Van: [redacted]
Verzonden: dinsdag 3 december 2019 23:53
Aan: [redacted]
CC: [redacted]
Onderwerp: Monumentale boom (nr. 32)

In het DO versie C is rondom de monumentale boom de volgende doorsnede terecht gekomen. Zie tekening hieronder. Op deze tekening is de oppervlakte van de groeiplaatverbetering (nog) niet aangegeven.
Contractueel geldt daarvoor eis SYS-2324. Dus maar een hele beperkte hoeveelheid groeiplaatsverbetering.

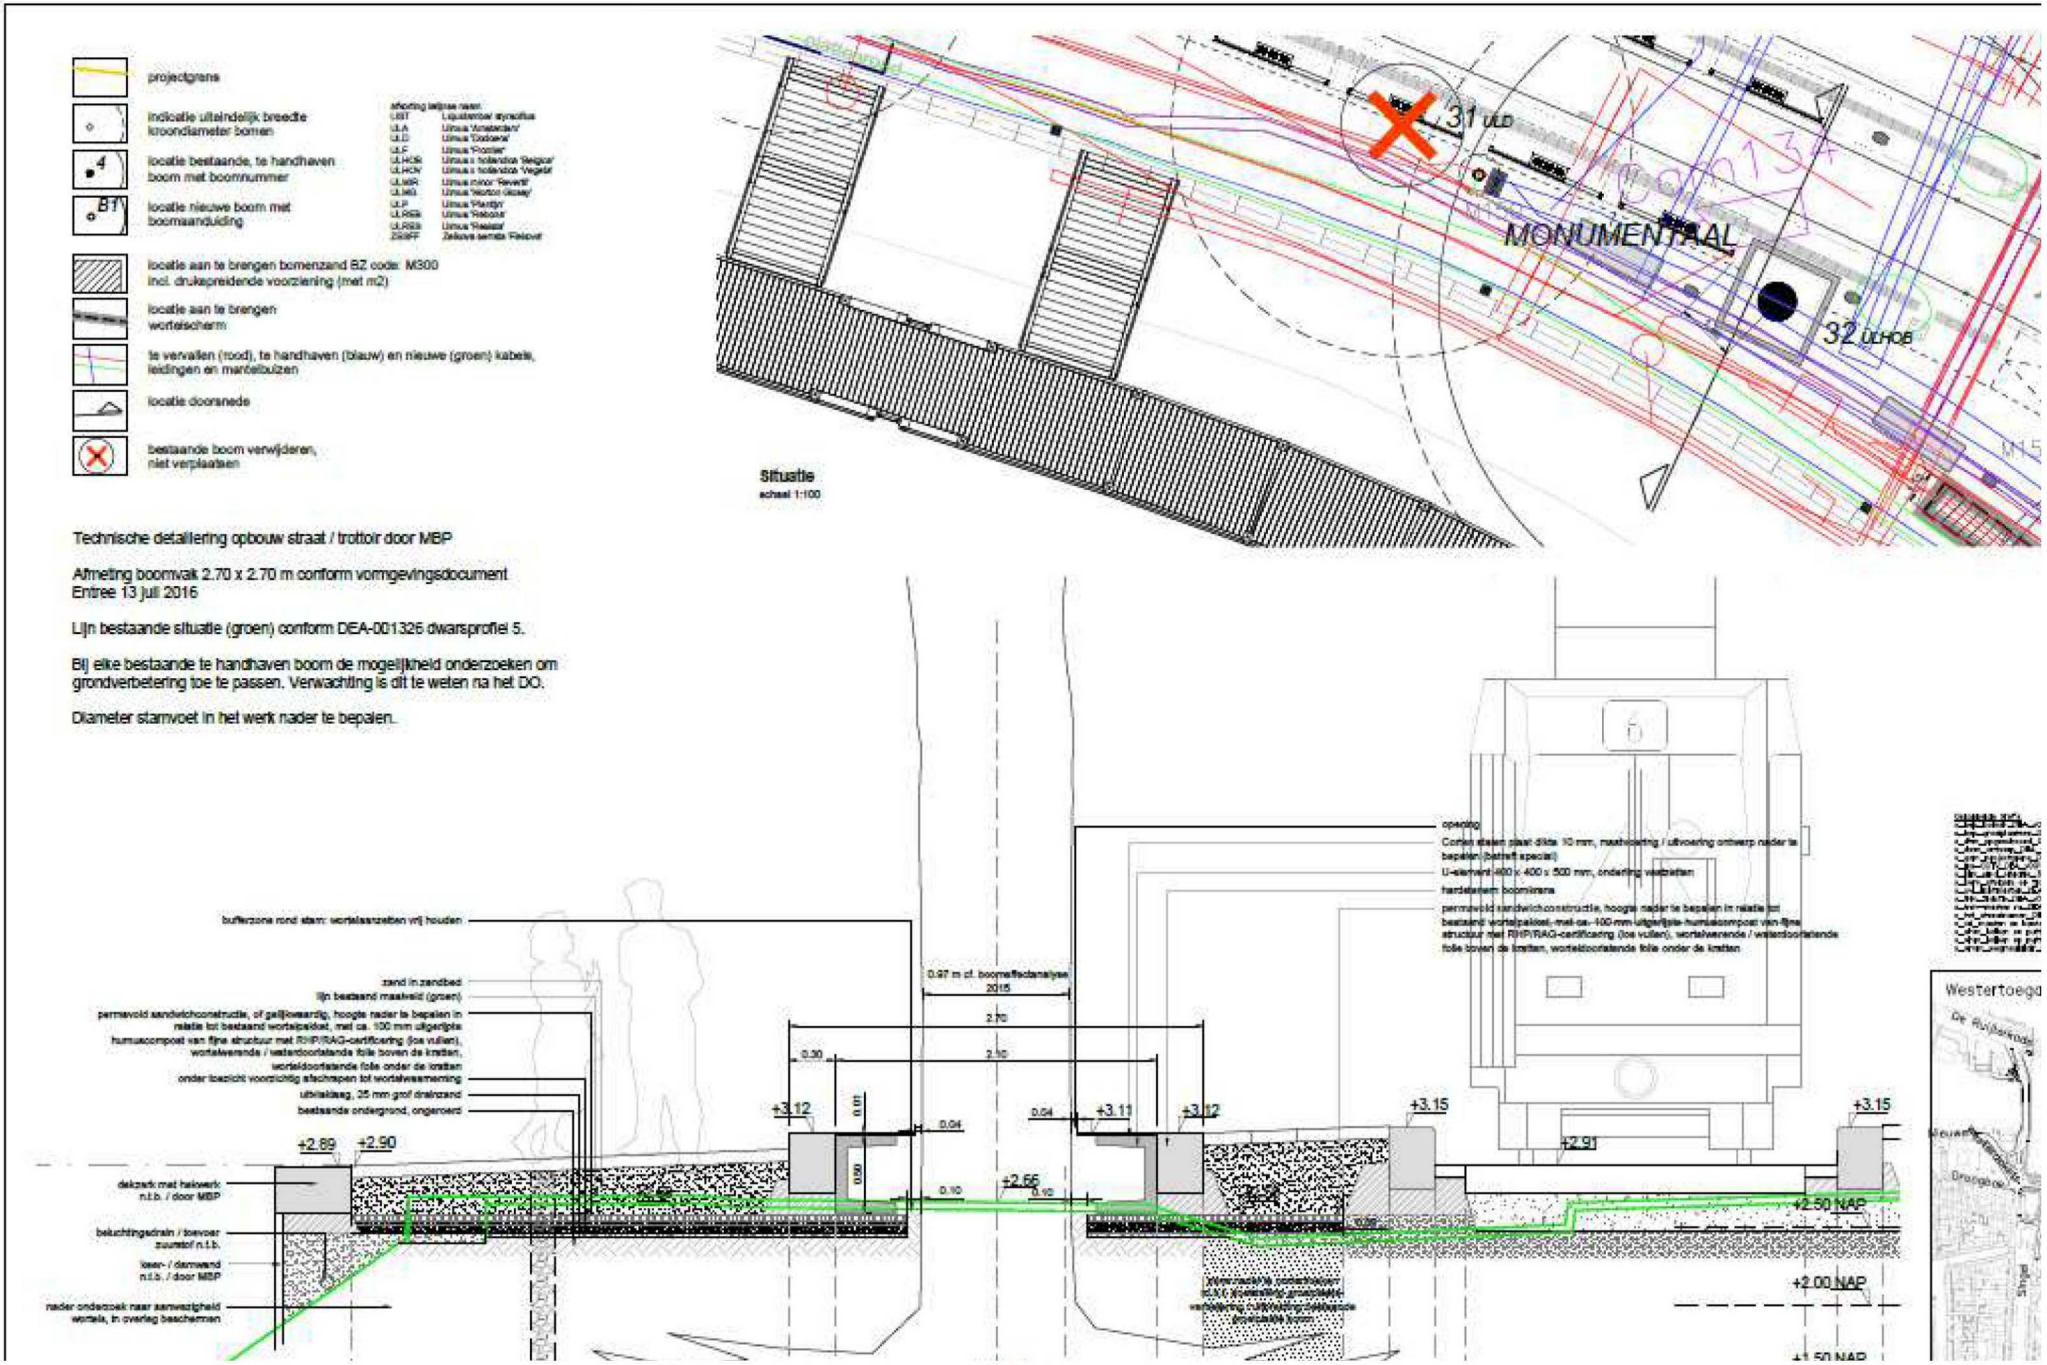
Eis groeiplaatsverbetering monumentale boom:

ID Definitief	**Te handhaven bomen : groeiplaatsverbetering**	**Stakeho**
SYS-2324	De groeiplaatsen van te handhaven bomen dienen verbeterd te zijn zodat deze bomen zich maximaal verder kunnen ontwikkelen. Hiertoe dient buiten weg- en parkeertraces minimaal 5m3 bomenzand per boom te zijn aangebracht tussen en rondom het wortelpakket.	Stadsdee
Eistype:	Aspect eis - Duurzaamheid

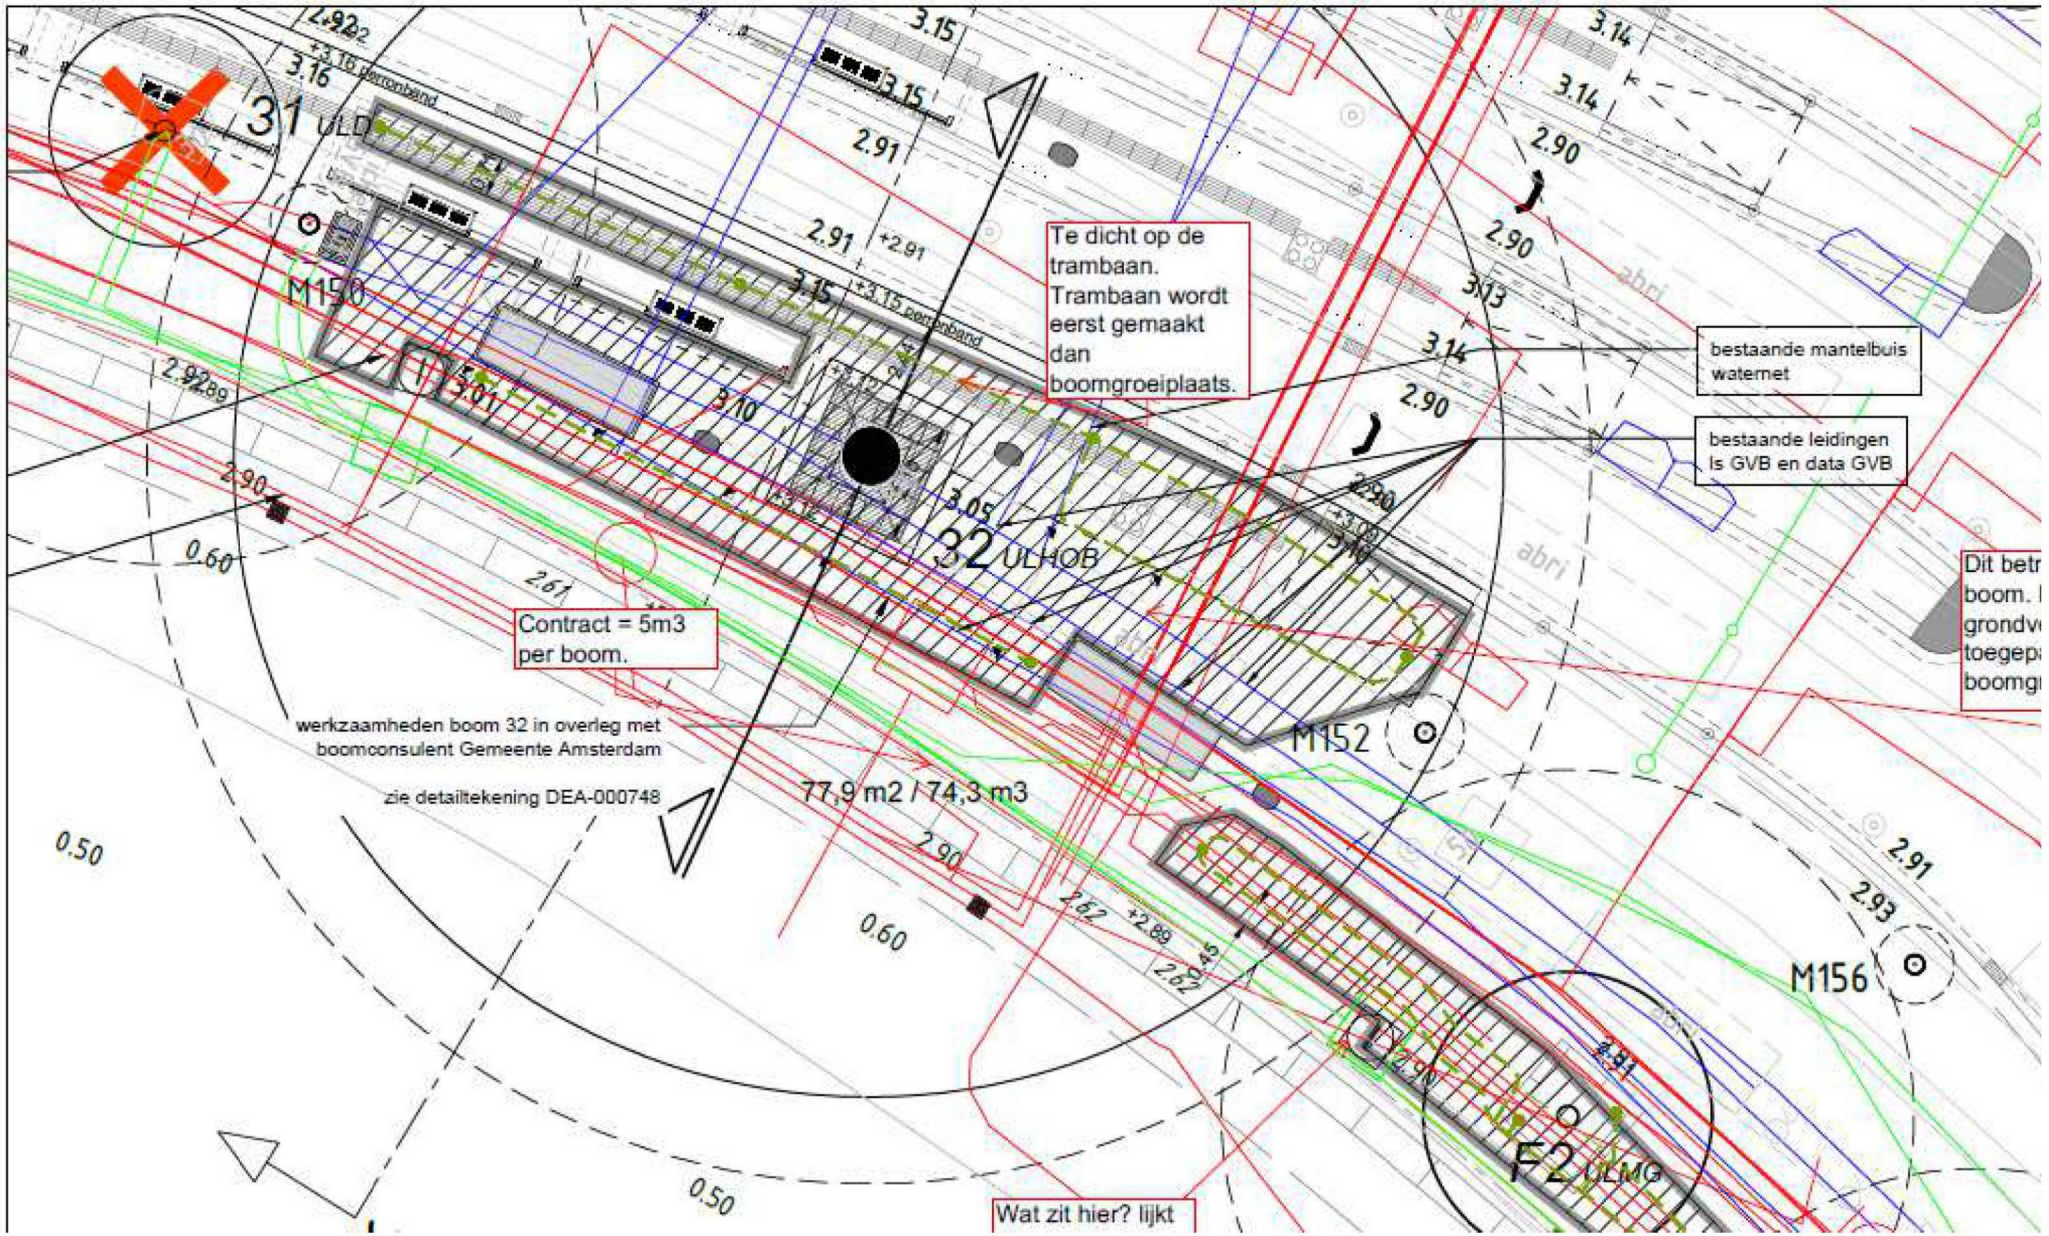
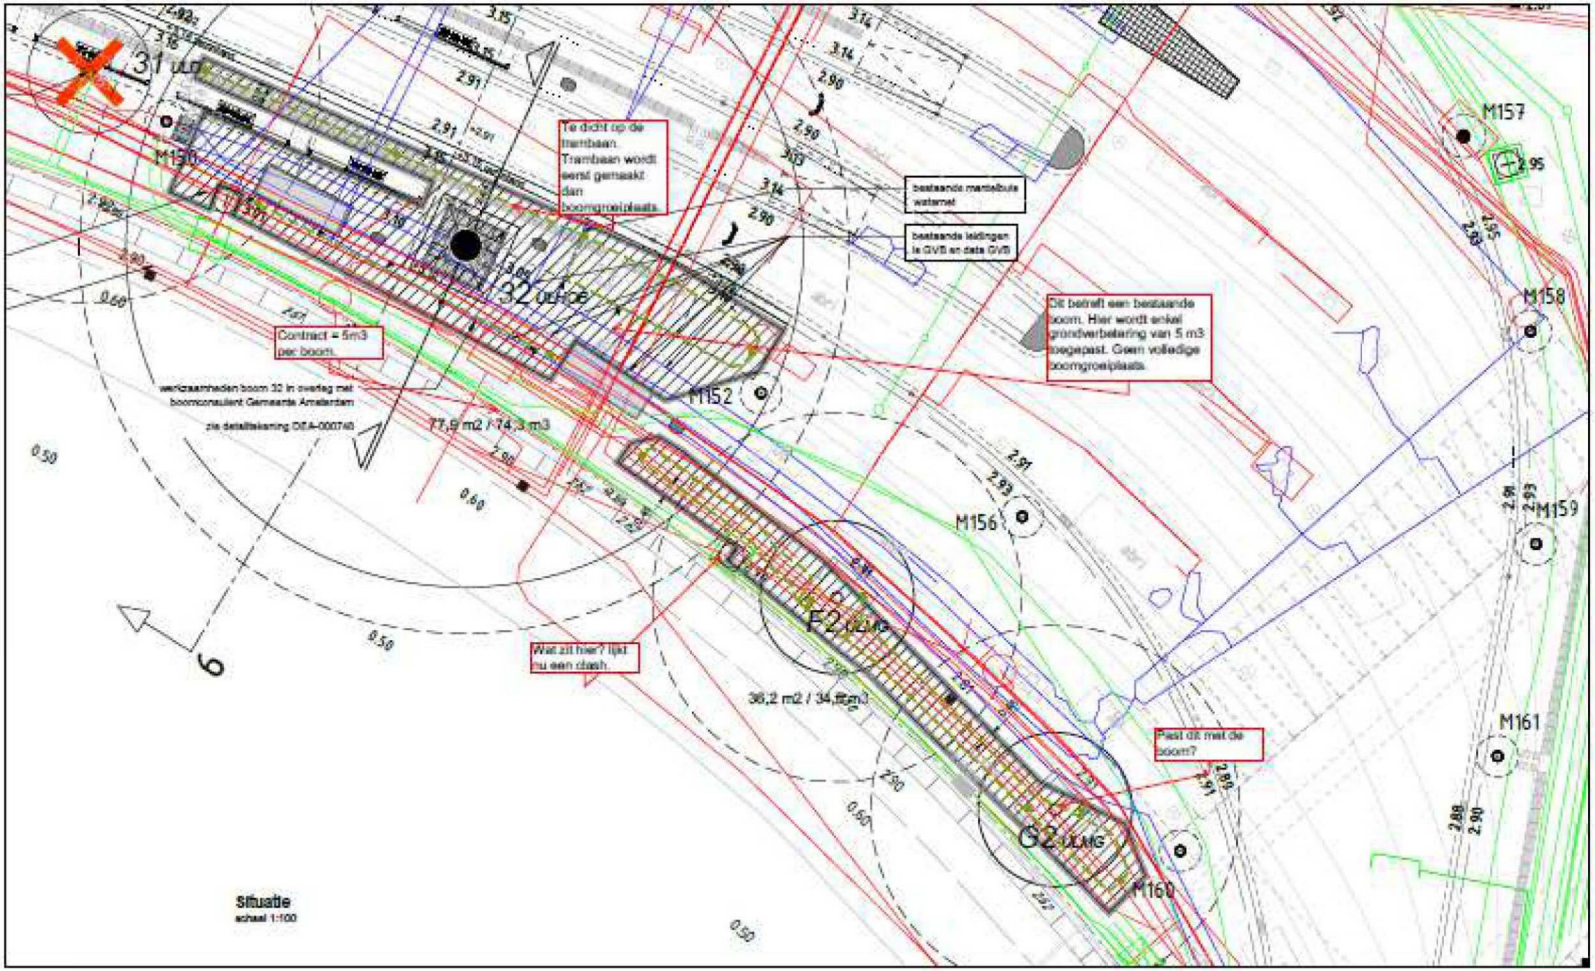
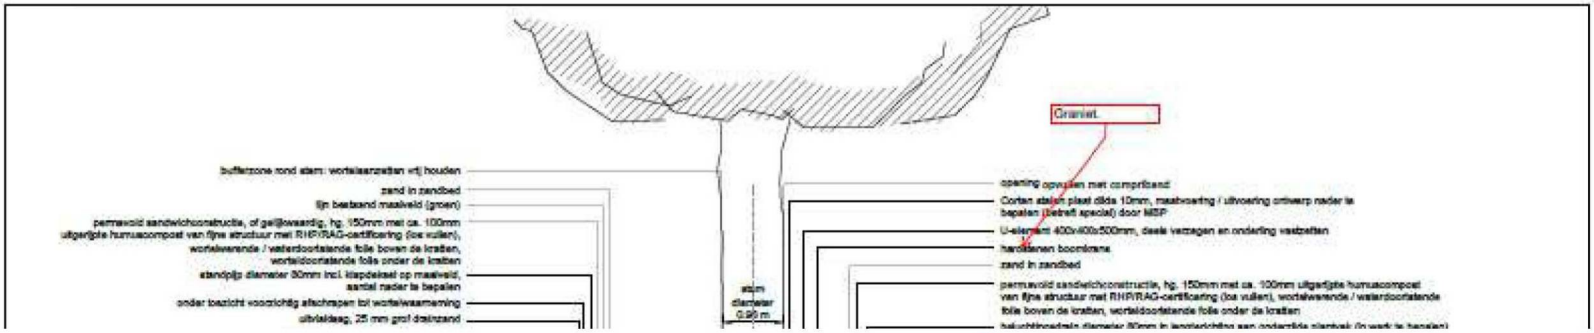
De tekening die nu rondcirculeert en waarvan ON zegt dat gem. Amsterdam dit heeft gevraagd / bepaald is de volgende met een op het oog veel grotere groeiplaats.

31 ULD
32 ULHOB
F2 ULMG
M150
M152
M156
Te dicht op de trambaan. Trambaan wordt eerst gemaakt dan boomgroeiplaats.
bestaande mantelbuis waternet
bestaande leidingen Is GVB en data GVB
Contract = 5m3 per boom.
werkzaamheden boom 32 in overleg met boomconsulent Gemeente Amsterdam
zie detailtekening DEA-000748
77,9 m2 / 74,3 m3
Wat zit hier? lijkt

31 ULD
32 ULHDB
F2 ULMG
G2 ULMG
M150
M152
M156
M157
M158
M159
M160
M161
Te dicht op de trambaan. Trambaan wordt eerst gemaakt dan boomgroeiplaats.
bestaande mantelbuis watermet
bestaande leidingen is GVB en data GVB
Dit betreft een bestaande boom. Hier wordt enkel grondverbetering van 5 m3 toegepast. Geen volledige boomgroeiplaats.
Contract = 5m3 per boom.
werkzaamheden boom 32 in overleg met boomconsulent Gemeente Amsterdam
zie detailtekening DEA-000748
77,9 m2 / 74,3 m3
Wat zit hier? lijkt nu een clash.
36,2 m2 / 34,8 m3
Past dit met de boom?
Situatie
schaal 1:100

Gevolg hiervan zou veel meer scope en doorlooptijd in de buitendienststelling van TBGN 2 zijn en een VTW van OG.

Hoe is het gesprek over de 2e tekening met de grotere groeiplaats gelopen? Herken jij deze oplossing en is dit iets wat OG of ON heeft bepaald? Waarom is zo'n uitgebreide groeiplaats per se nodig?
